東京外環地下水検討委員会

中央JCT 地下水流動保全工について

令和3年12月3日

国土交通省関東地方整備局 東京外かく環状国道事務所 東日本高速道路株式会社関東支社 東京外環工事事務所 中日本高速道路株式会社東京支社 東京工事事務所

図1 地下水流動保全工の通水開始ユニット

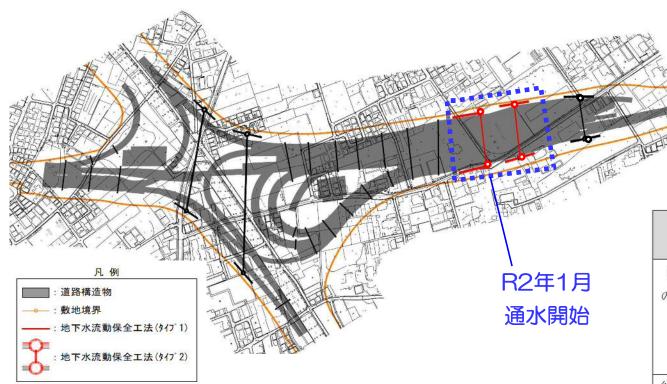
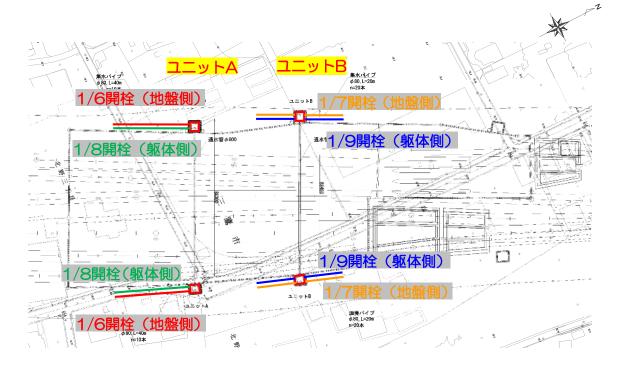
通水開始にあたり頂いた意見	対応	結果		
	(事前説明時、委員会)				
湛水	・バルブを開ける際には地下水が逆	・バルブ開放前の井戸内の水位	・バルブ開放後の上下流地盤の水位		
の水位	流しないように、周辺地盤の地下	は、上流~下流地盤の中間水位	観測により、逆流等の異常はなく、		
	水位と井戸内水位が大きく異なら	相当とした。	正常に通水したことを確認。		
	ないように注意が必要である。				
細粒分	・湛水時、井戸坑内の汚れが出てく	・湛水前に井戸坑内の汚れを除去	・湛水後、濁度を測定して、細粒分		
の除去	る可能性がある。	(水道水での洗い流し)	がないことを確認。		
	・バルブを開けた直後は、一時的に	・湛水前にパイプ周りの細粒分を	・バルブ開放後、濁度を測定して、		
	外側地盤から細粒分が井戸内に出	除去(バルブ開閉操作による)	外側地盤から細粒分を引き込ん		
	てくる可能性がある。	・バルブ開放後に細粒分が出るこ	でいないことを確認。		
	・これらを放置すると目詰まりの要	とも想定し、凝集剤を現場に準	(事前の地下水揚水試験等で得ら		
	因となるため、出てきた細粒分は	備。	れた帯水層の濁度と同等以下を		
	除去する必要がある。		目標)		
モニタ	・今回の通水開始だけでなく、それ	・観測開始時点からの水位変動	・今回通水開始ユニットの近傍地点		
リング	以前からの掘削や仮通水等による	を、各工事イベントと合わせて	においては、上下流の水位差の縮		
	地下水位の変化を整理しておく	時系列的に整理する。	小を確認。		
	と、より安心材料となる。	・今回通水開始したユニットだけ	・JCT全体大局的には、水位及び		
	・今後 JCT 全体で通水管理をしてい	でなく、JCT全体の観測井の	平面水位分布ともに大きな変動		
	くことになるが、今回の通水確認	水位変動もモニタリングを継続	はないことを確認。		
	の結果を踏まえて当初計画の妥当	し、計画の妥当性を確認してい	・引き続きモニタリングを行い、委		
		< ∘	員会の意見を踏まえながら地下		
	性を確認し、必要に応じて見直す		水保全の妥当性を整理していく。

ことが重要。
